<p>□枠：法令等の改正前 (炉規法、研開炉、審査基準、ガイド等) 品質管理基準規則 (2020/1/23官報)</p>	<p>□枠：法令等の改正後 (炉規法、研開炉、審査基準、ガイド等) 品質管理基準規則の解釈 (2019/12/25原子力規制委員会)</p>	改正前	改正後	備考
<p>2 原子力事業者等は、前項の記録の識別、保存、保護、検索及び廃棄に関し、所要の管理の方法を定めた手順書等を作成しなければならない。</p>				
<p>第三章 経営責任者等の責任 (経営責任者の原子力の安全のためのリーダーシップ) 第九条 経営責任者は、原子力の安全のためのリーダーシップを発揮し、責任を持って品質マネジメントシステムを確立させ、実施させるとともに、その有効性を維持していることを、次に掲げる業務を行うことによって実証しなければならない。 一 品質方針を定めること。 二 品質目標が定められているようにすること。 三 要員が、健全な安全文化を育成し、及び維持することに貢献できるようにすること。 四 第十八条に規定するマネジメントレビューを実施すること。 五 資源が利用できる体制を確保すること。 六 関係法令を遵守することその他原子力の安全を確保することの重要性を要員に周知すること。 七 保安活動に関する担当業務を理解し、遂行する責任を有することを要員に認識させること。 八 全ての階層で行われる決定が、原子力の安全の確保について、その優先順位及び説明する責任を考慮して確実に行われるようにすること。 (原子力の安全の確保の重視) 第十条 経営責任者は、組織の意思決定に当たり、機器等及び個別業務が個別業務等要求事項に適合し、かつ、原子力の安全がそれ以外の事由により損なわれないようにしなければならない。 (品質方針) 第十一条 経営責任者は、品質方針が次に掲げる事項に適合しているようにしなければならない。 一 組織の目的及び状況に対して適切なものであること。 二 要求事項への適合及び品質マネジメントシステムの実効性の維持に経営責任者が責任を持って関与すること。 三 品質目標を定め、評価するに当たっての枠組みとなるものであること。 四 要員に周知され、理解されていること。 五 品質マネジメントシステムの継続的な改善に経営責任者が責任を持って関与すること。</p>	<p>第三章 経営責任者等の責任 第9条 (経営責任者の原子力の安全のためのリーダーシップ) 1 第3号に規定する「要員が、健全な安全文化を育成し、及び維持することに貢献できるようにすること」とは、要員が健全な安全文化を育成し、維持する取組に参画できる環境を整えていることをいう。 第10条 (原子力の安全の確保の重視) 1 第10条に規定する「原子力の安全がそれ以外の事由により損なわれない」とは、例えば、コスト

別図3-1 品質マネジメントシステムプロセス関連図

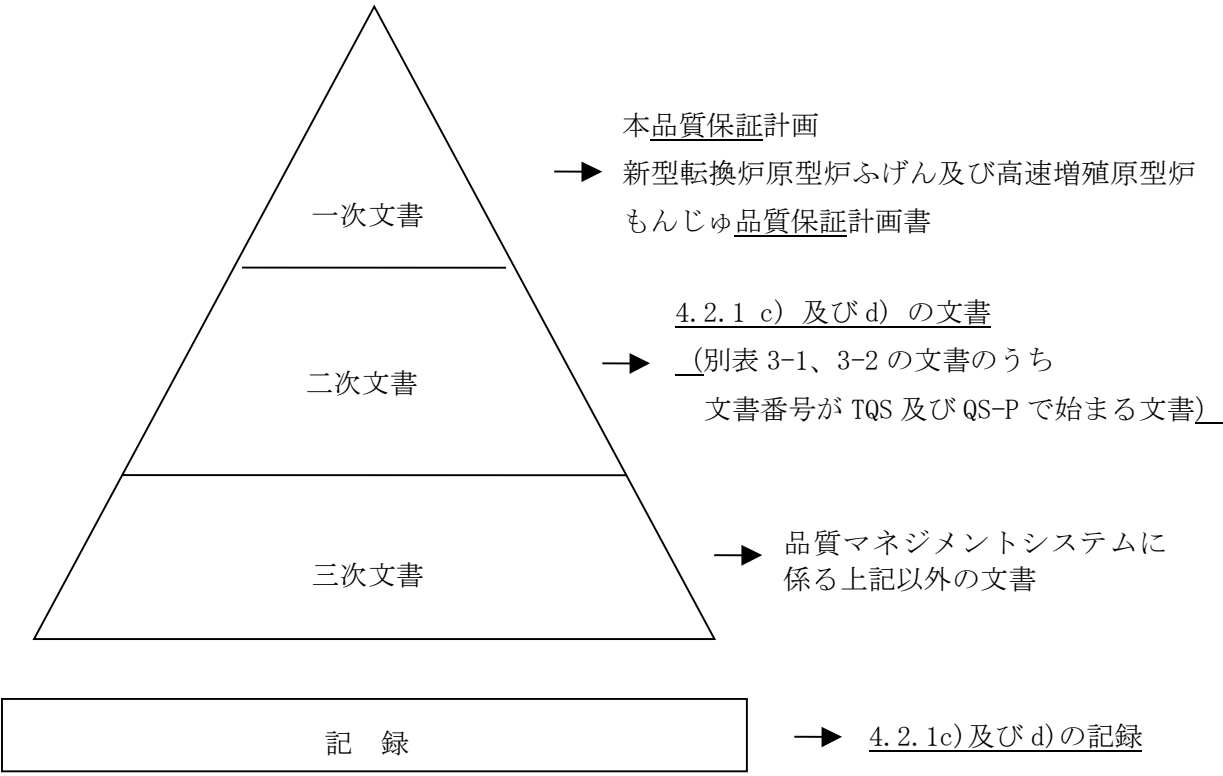
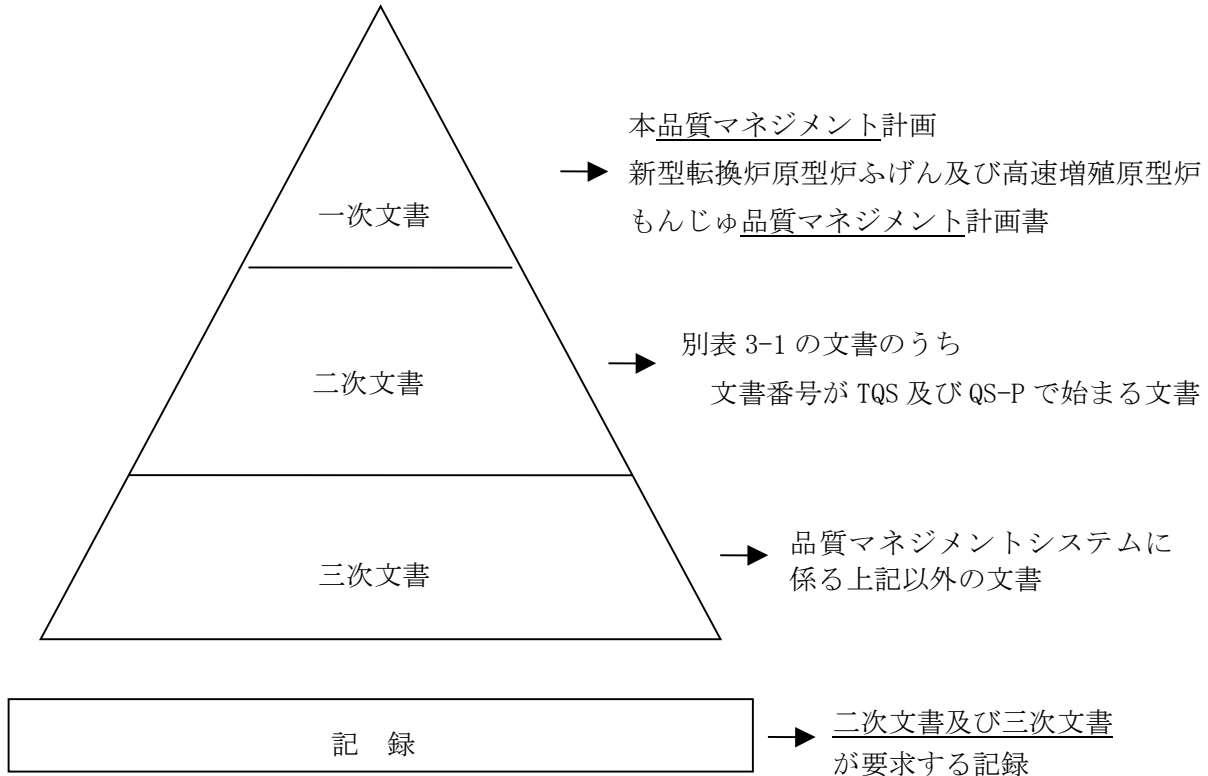
改正前	改正後	備考
<p>[別図を加える]</p>	<p>4. 品質マネジメントシステム(4.1 一般要求事項)</p> <p>5. 経営者等の責任</p> <p>Plan</p> <ul style="list-style-type: none"> 5.1 経営者の関与 5.2 原子力の安全の重視 5.3 品質方針 5.4 計画 <ul style="list-style-type: none"> 5.4.1 品質目標 5.4.2 品質マネジメントシステムの計画 5.5 責任、権限及びコミュニケーション 5.6 マネジメントレビュー <p>7. 業務の計画及び実施</p> <p>Do</p> <ul style="list-style-type: none"> 7.1 業務の計画 (運用管理、廃止措置管理、燃料管理、廃棄物管理、放射線管理、施設管理、非常時の措置) 7.2 業務・原子炉施設に対する要求事項に関するプロセス 7.3 設計・開発 7.4 調達 7.5 業務の実施 7.6 監視機器及び測定機器の管理 <p>8. 評価及び改善(8.1 一般)</p> <p>Check, Act</p> <ul style="list-style-type: none"> 8.1 評価及び改善 <ul style="list-style-type: none"> 8.2 監視及び測定 <ul style="list-style-type: none"> 8.2.1 組織の外部の者の意見 8.2.2 内部監査 8.2.3 プロセスの監視及び測定 8.2.4 検査及び試験 8.3 不適合管理 8.4 データの分析及び評価 8.5 継続的改善 <ul style="list-style-type: none"> 8.5.1 継続的改善 8.5.2 是正処置等 8.5.3 未然防止処置 <p>4.2 文書化に関する要求事項</p> <p>6. 資源の運用管理</p> <ul style="list-style-type: none"> 6.1 資源の確保 6.2 人的資源 6.3 インフラストラクチャ 6.4 作業環境 <p>Legend: [Solid Box] 基本プロセス [Dashed Box] 中プロセス [Dotted Box] 小プロセス — 明確な関連 - - - 理解上重要な関連</p>	<p>原子力規制における検査制度の見直しに伴う変更 (品管規則の制定に伴う変更)</p>

改正前	改正後	備考
		<p>原子力規制における検査制度の見直しに伴う変更 (品管規則の制定に伴う変更)</p>
<p>(注) 本図は、品質マネジメントシステムを構成するプロセスの関連を規格要求事項に着目し、整理した上でPDCAに分類して示している。 業務の詳細は文書にて定める。</p>		<p>別図3-2 品質マネジメントシステム体系図</p>
